COMMUNE DE L'ÉTANG-SALÉ PÔLE D'ÉCHANGES DE L'ÉTANG-SALÉ-LES-HAUTS

PIÈCE E – AVIS RÉGLEMENTAIRES

Objet : Déclaration d'utilité publique (DUP), mise en compatibilité du PLU et cessibilité – projet d'aménagement de bus à haut niveau de service (BHNS) de l'Etang-Salé

ETUDE HYDRAULIQUE

Figure 2 : Localisation des emplacements réservés N°2 et N°5 (Source : PLU)

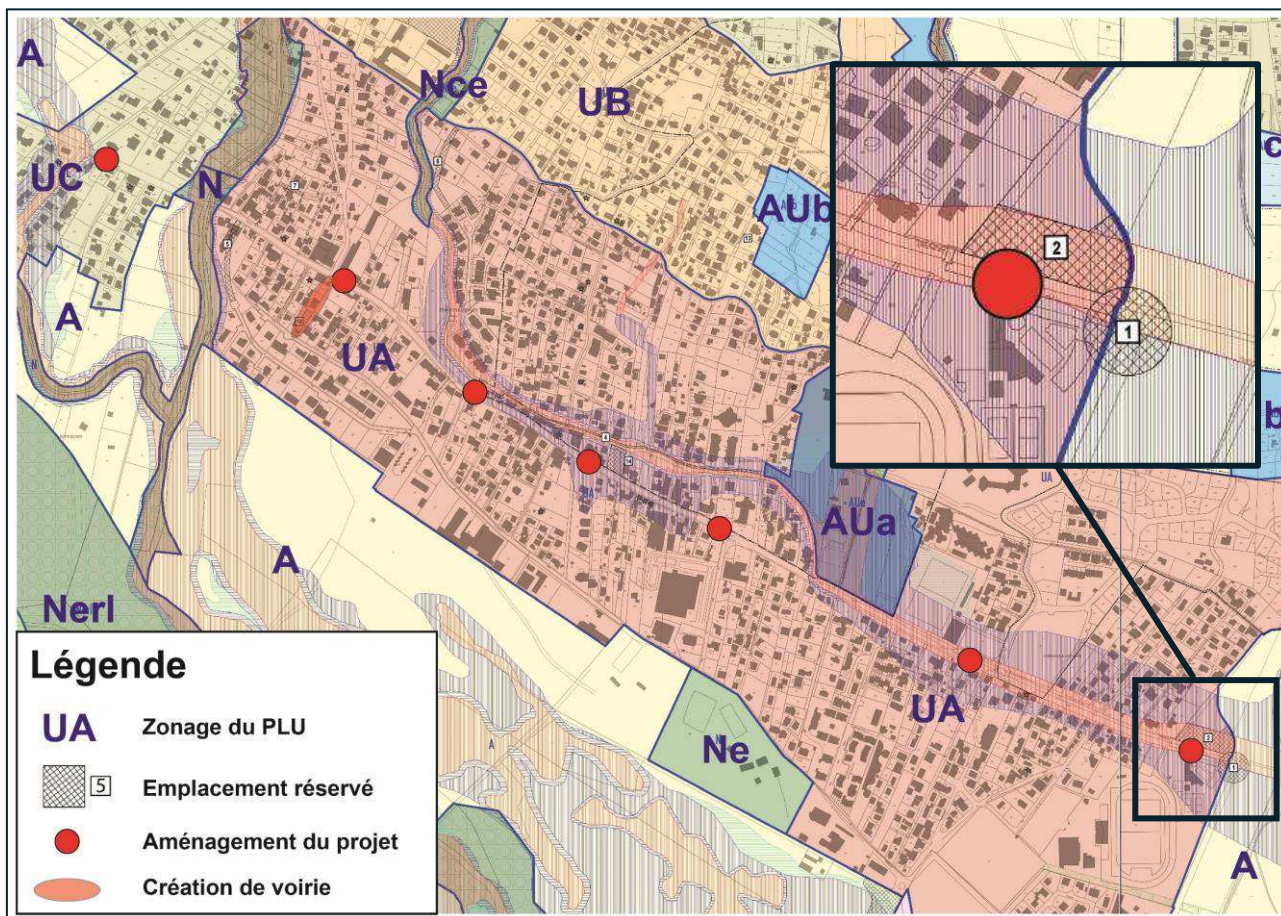
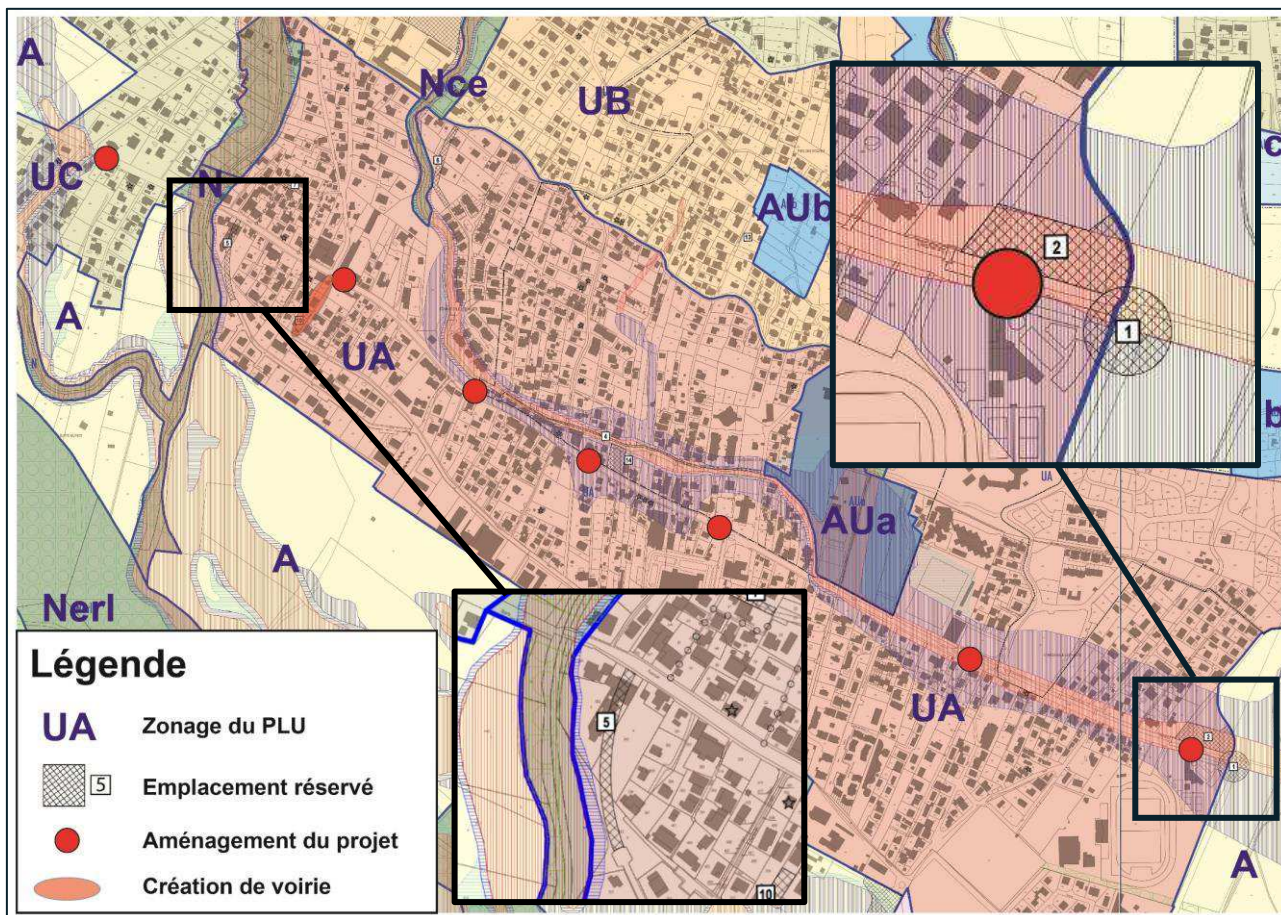
- L'ER n°2 existe pour la réalisation de la zone de régulation à l'entrée Est de la commune cependant il est sous dimensionné en vue du projet actuel. Un redimensionnement de l'ER vers le Nord est nécessaire ;
- L'ER n°5 existe pour la réalisation d'une voie de liaison entre la rue R. Barre (RD11) et l'impasse des Aloès, cependant il est sous dimensionné en vue du projet actuel. Un redimensionnement de l'ER sur l'ensemble de la parcelle AW392 est nécessaire.

Cette liaison est inscrite dans le PLU de la commune de l'Étang-Salé par un emplacement réservé : ER n°5 « Aménagement d'une voie de liaison rue R.Barre/impasse des Aloès (largeur 8,00m) ». Cet ER doit être modifié afin de permettre l'aménagement de la liaison entre la RD11 et l'allée Montaignac. Le nouveau périmètre de l'ER correspond à la parcelle AW392 présentée ci-dessous.

Figure 4 : Plan de zonage du PLU avant mise en comptabilité avec le projet

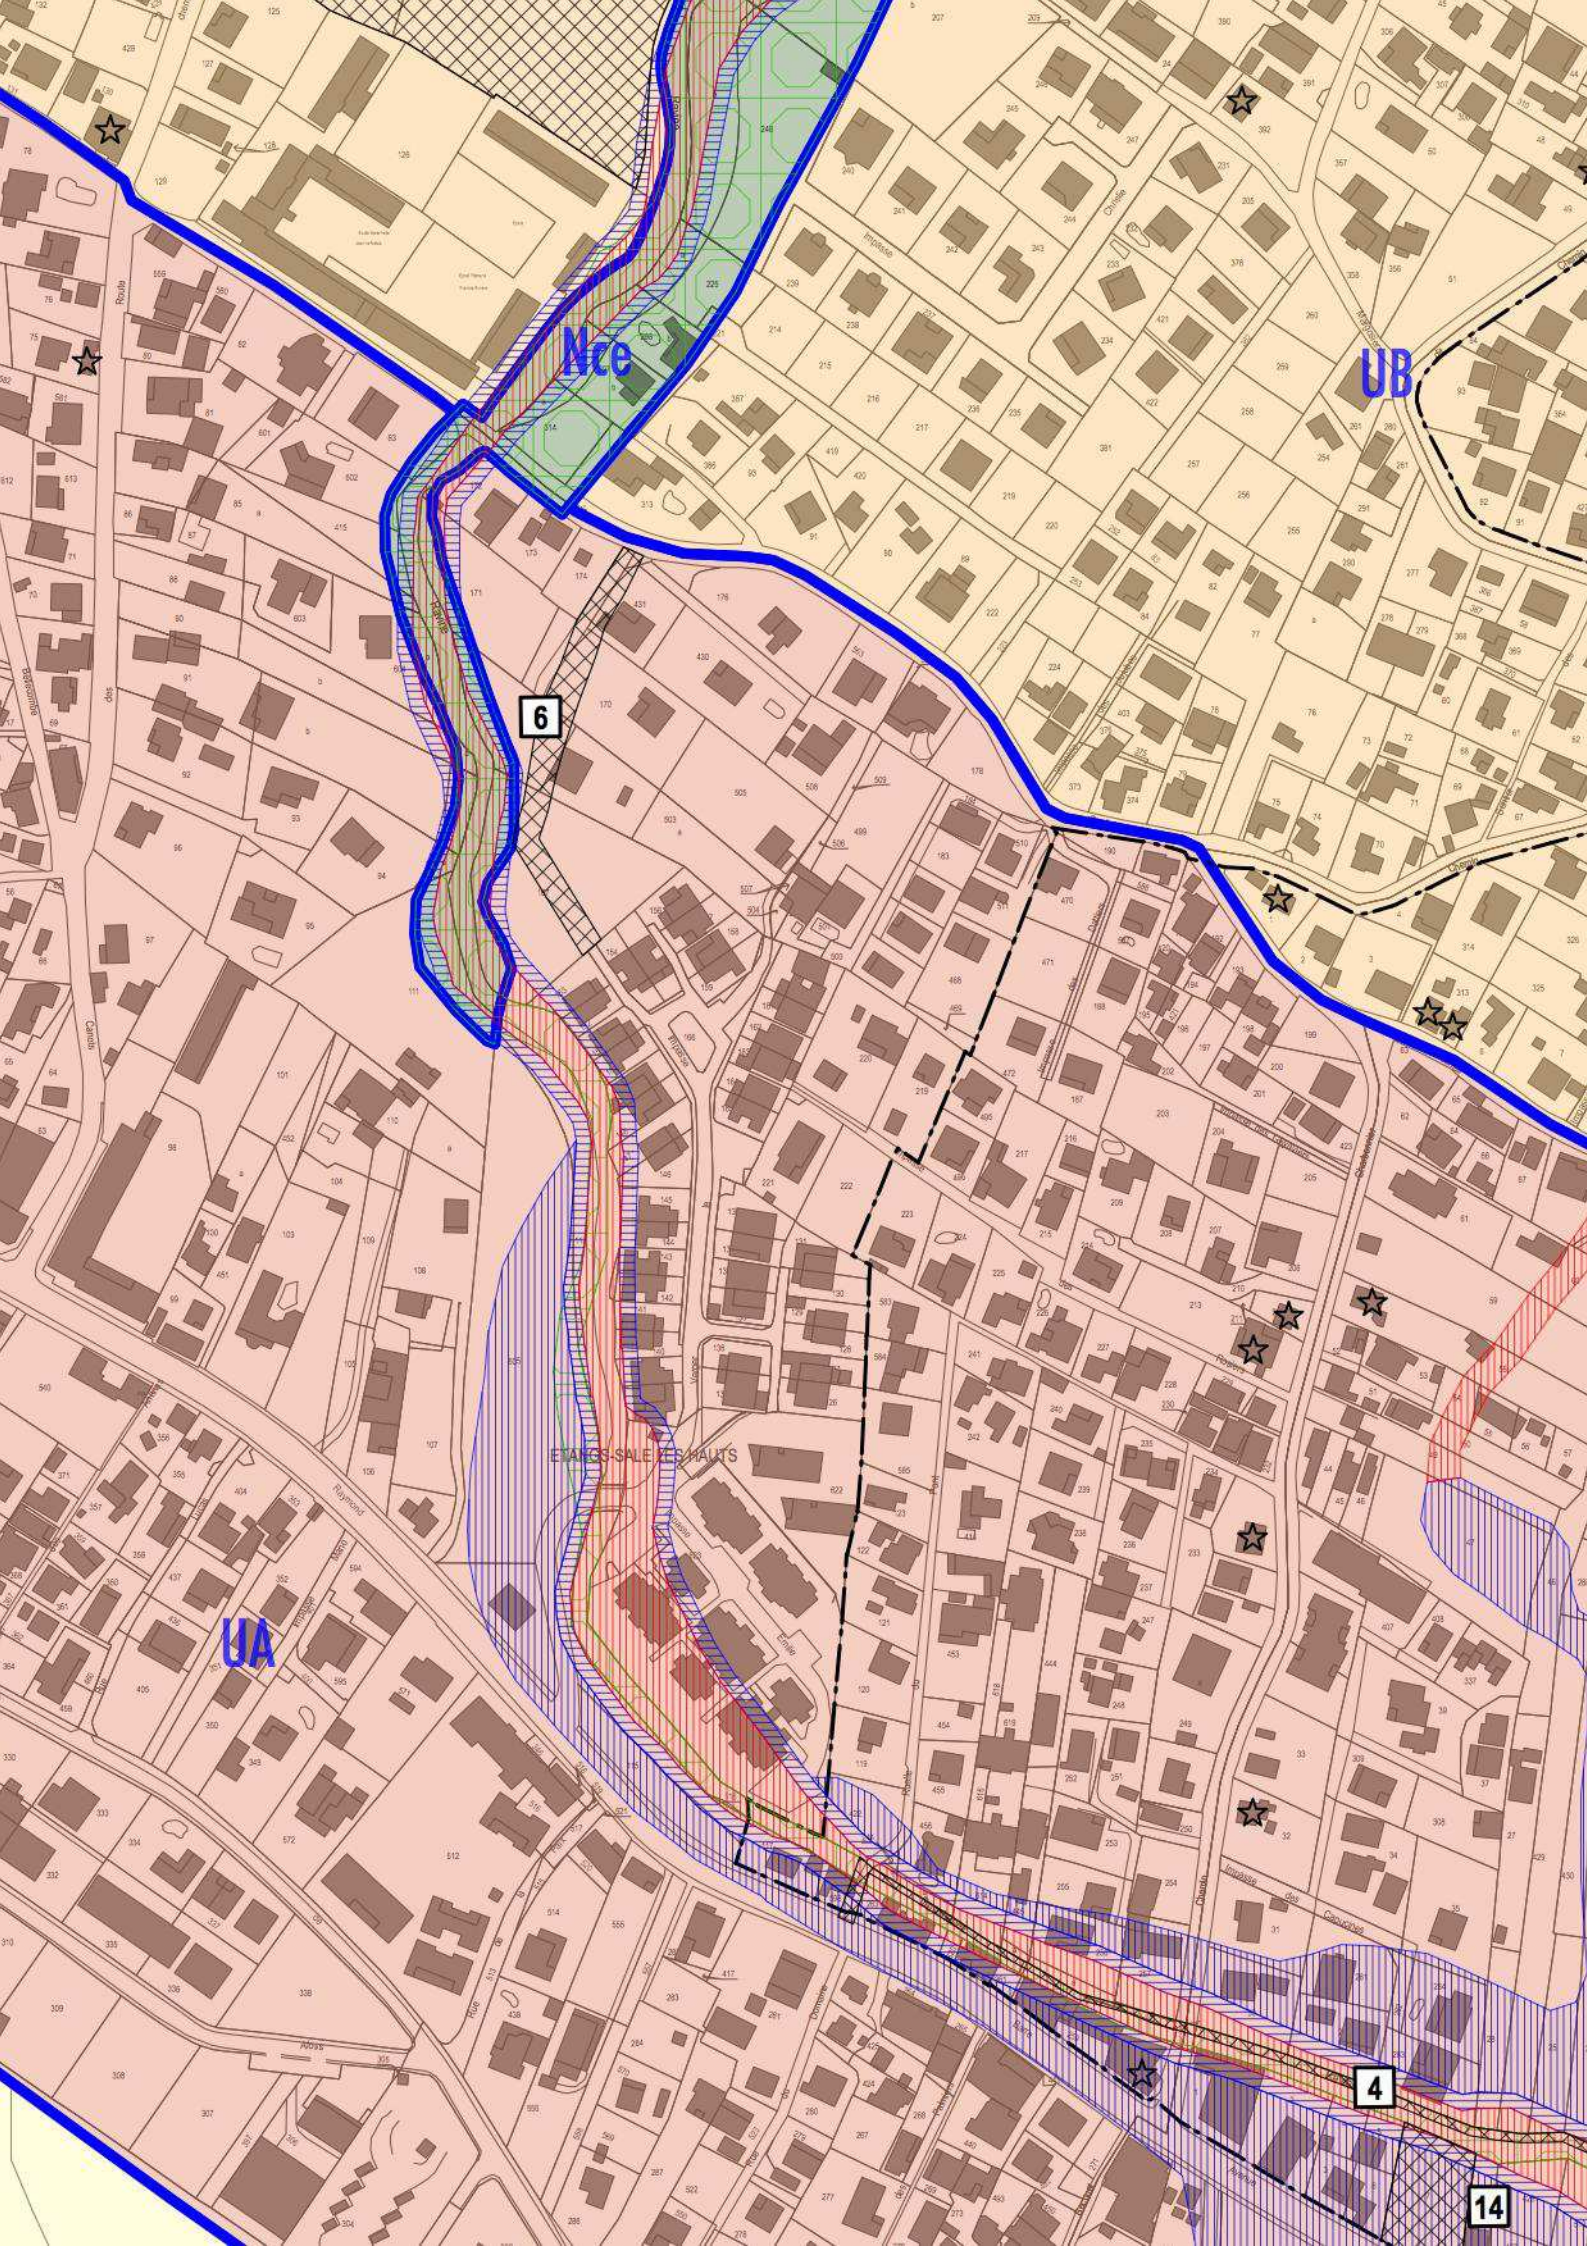
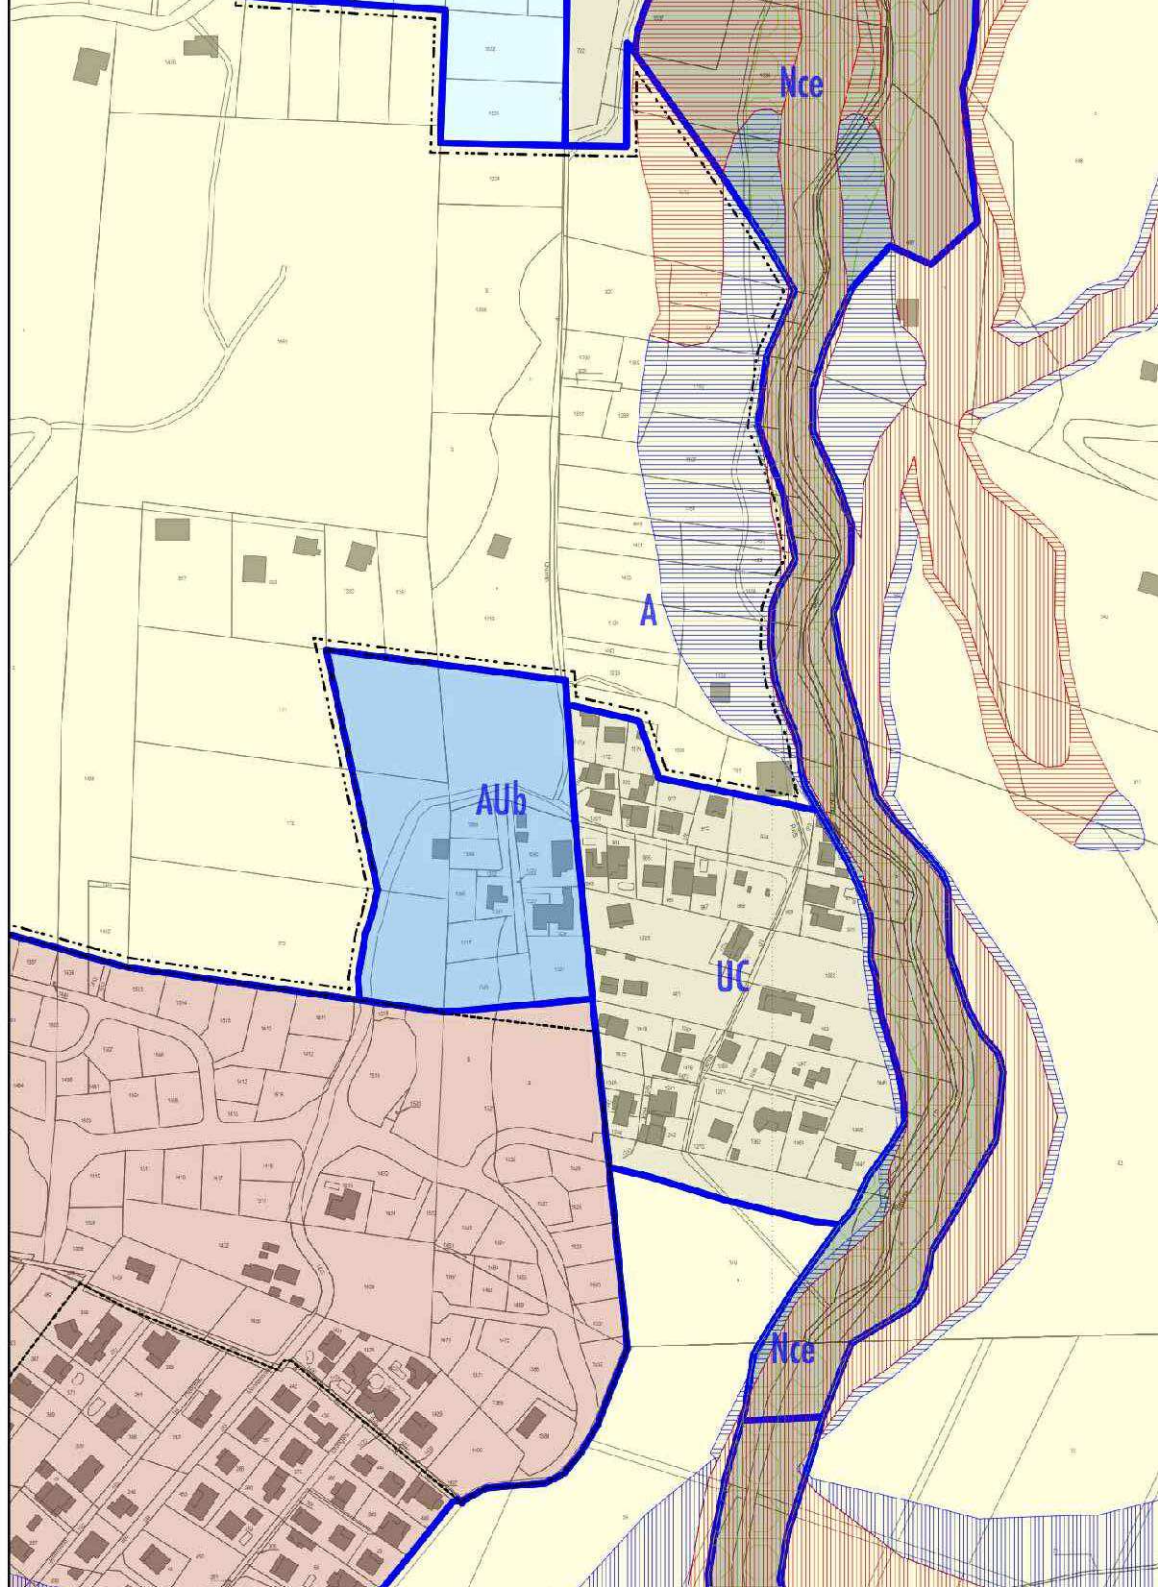
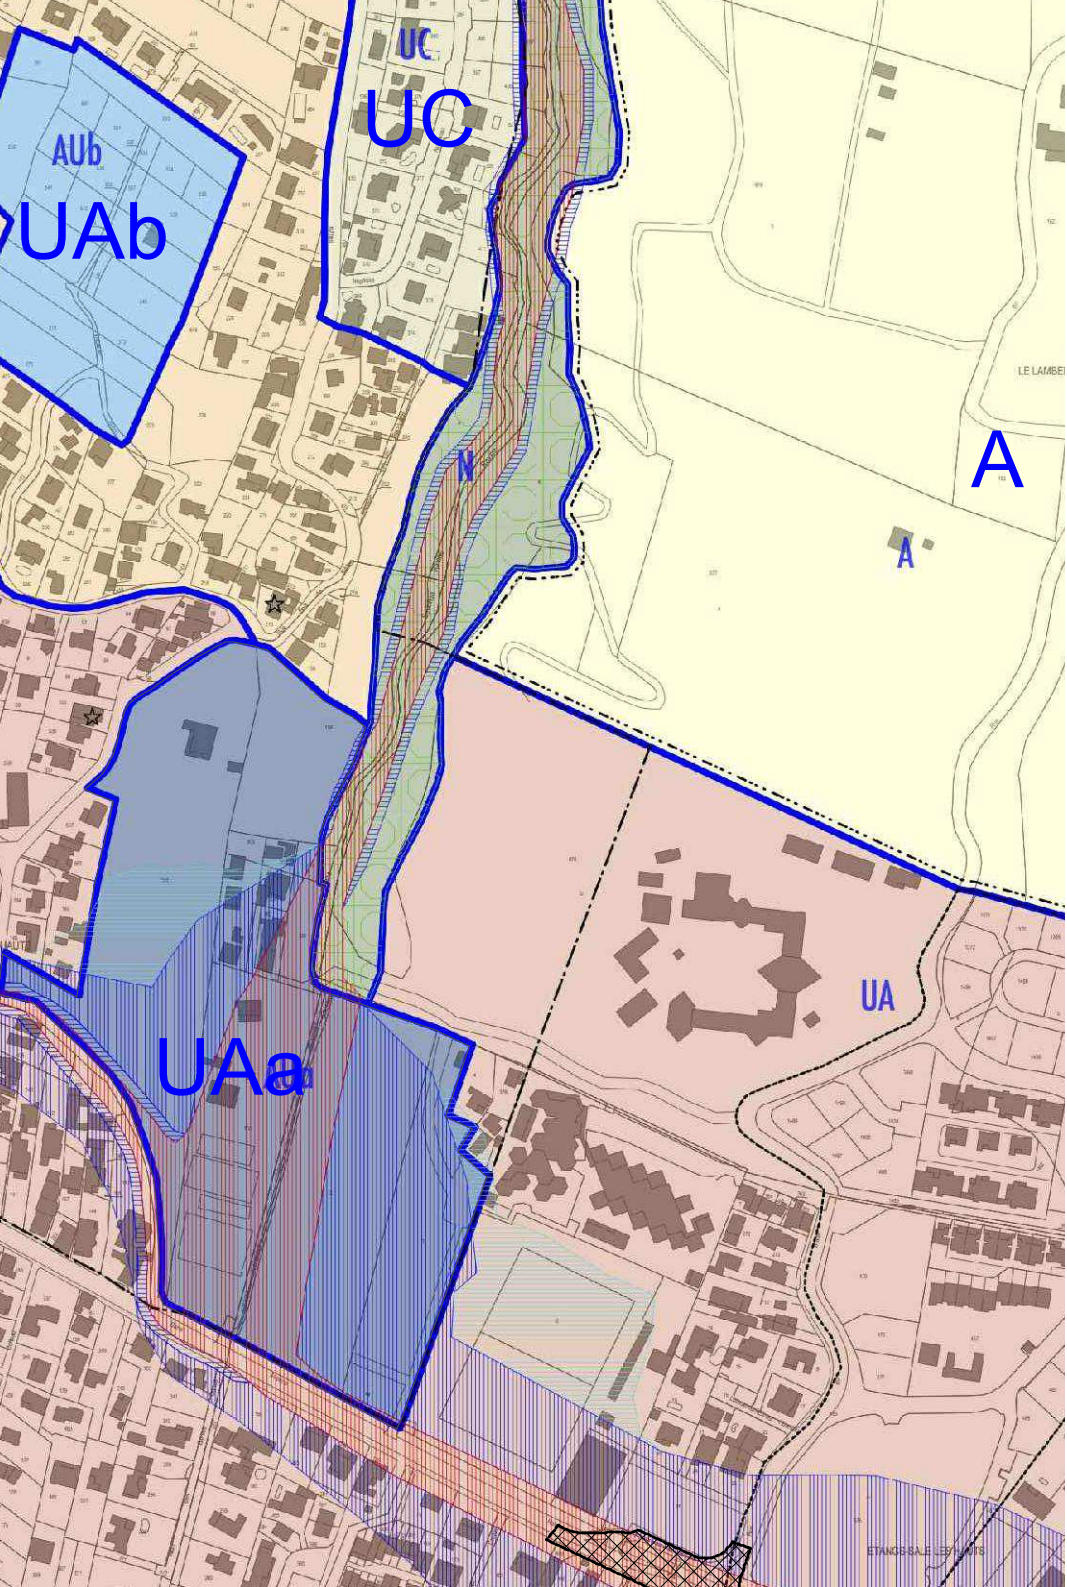
Les figures pages suivantes présentent le plan de zonage avant et après mise en compatibilité du PLU. Les emplacements réservés suivants sont créés pour le projet :

- Emplacement 1 : « Aménagement d'un rond-point».
- Emplacement 2 : « Aménagement d'un parking bus».
- **Emplacement 5 : « Aménagement d'une voie de liaison rue R. Barre/impasse des Aloès ».**
- Emplacement 10 : « Création de voirie entre la rue R. Barre et l'allée Montaignac ».
- Emplacement 14 : « Équipement public ».
